Saisine du Parc national de forêts pour l'examen d'autorisation environnementale d'une installation de stockage de déchets à Semoutiers-Montsaon

Référence : 20201216-MDc

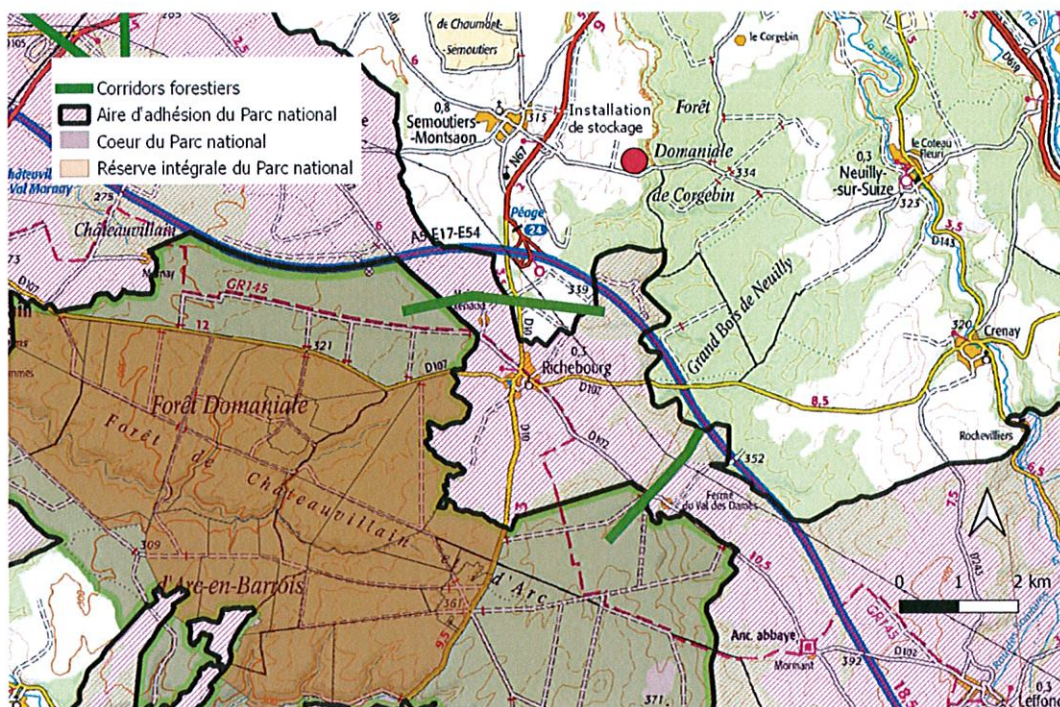
Cependant, sa proximité avec les limites du Parc national (moins de 2 km environ de l'aire d'adhésion, environ 4 km du cœur et 5 km de sa future réserve intégrale – cf. carte) en fait un projet potentiellement impactant.

Le Parc national regrette de ce fait l'absence totale de prise en compte de la présence du Parc national dans l'étude d'impact, alors qu'un site Natura 2000 situé à 4,4 km est lui considéré.
